SMLOUVA O DÍLO - DODATEK Č. 7

ke smlouvě o dílo ze dne 20. 4. 2018

Smluvní strany se dohodly na následující změně smlouvy o dílo uzavřené dne 20. 4. 2018 (ve znění dodatků č. 1 ze dne 5. 12. 2018, č. 2 ze dne 18. 12. 2018, č. 3 ze dne 27. 5. 2019, č. 4 ze dne 27. 5. 2019, č. 5 ze dne 20. 9. 2019 a č. 6 ze dne 1. 11. 2019), jejímž předmětem je „VŠPJ - Výstavba výukového centra“.

Smluvní strany se dohodly na změně rozsahu Díla, která je specifikována změnovými listy č. 40, 61, 62, 64, 65, 66, 67, 68, 70, 71, 72, 75, 77, 78, 81, 82 a 83. Uvedené změnové listy tvoří přílohu tohoto dodatku a jsou jeho nedílnou součástí.

NÁZEV AKCE:

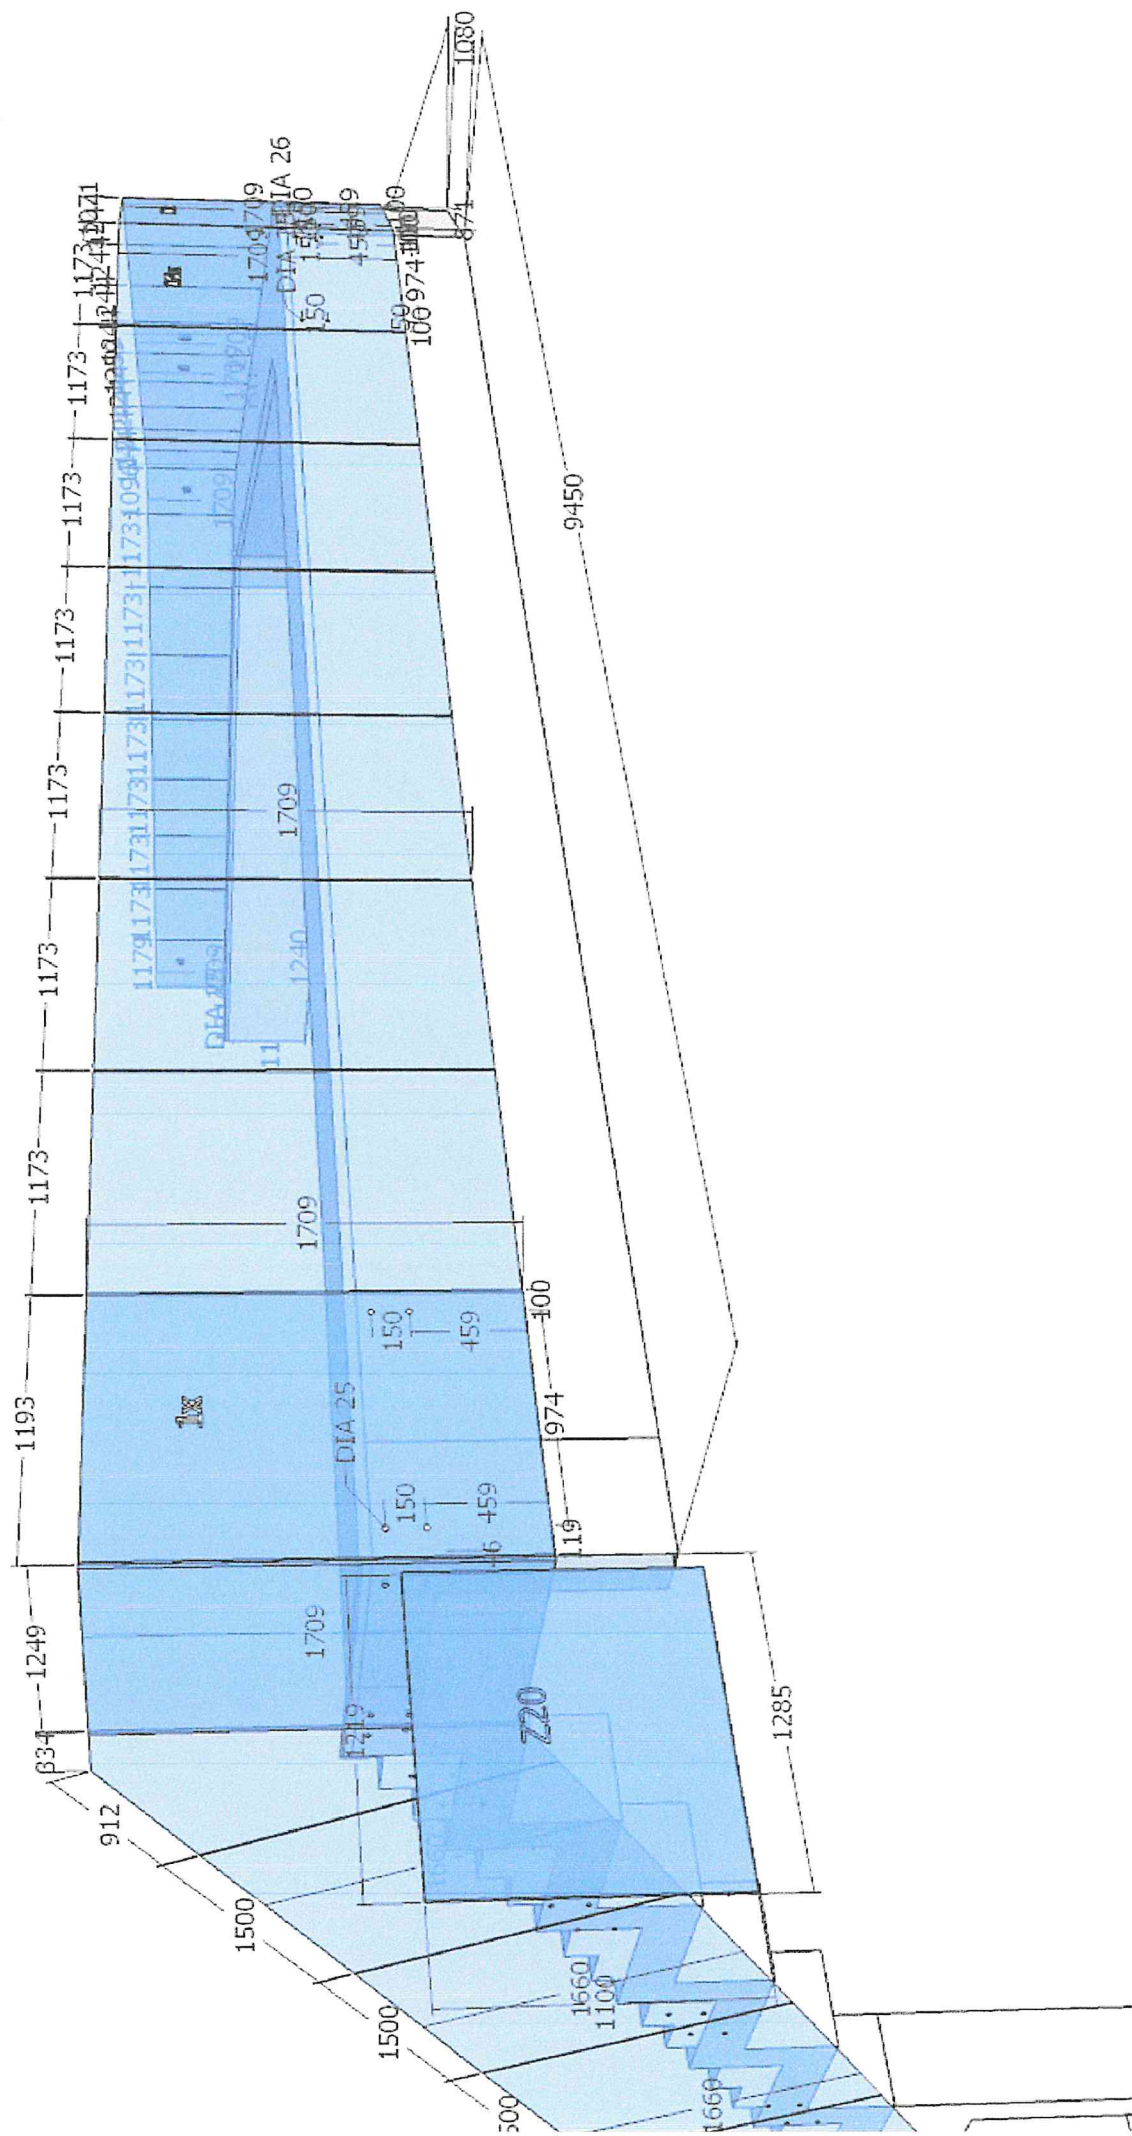
POPIS ZMĚNY: Skleněné zábradlí Z.04 a Z.22 - rozšíření

Dle požadavků GP dojde k rozšíření skleněného zábradlí na aule.
